質 疑 応 答 書

工事件名 太白区管内根上り対策工事

L型側溝(撤去・再設置)

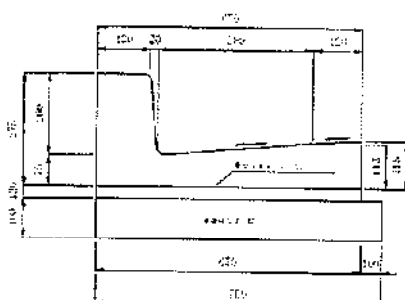
● L型側溝(撤去・再設置)の詳細図における寸法表示がスケールフリーとはいえ明らかに誤りがあります。

例えば敷モルタル厚は120mmとありますが、明らかにL型側溝部本体の底部厚75mmよりも短く描画されております。

一般的な敷モルタル厚よりかなり厚いようですが、120mmという表記に相違はないでしょうか。

敷モルタルの厚みは、30mmです。また、基礎碎石 (RC-40) の厚さは、100mmです。

地先境界ブロック (撤去・再設置)

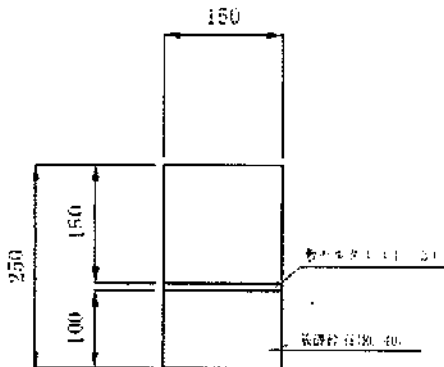
● 地先境界ブロック(撤去・再設置)という図面において、敷モルタル(1:3)の厚み表記が見られませんが、何 mm であるとお考えでしょうか。

敷モルタルの厚みは、30mmです。
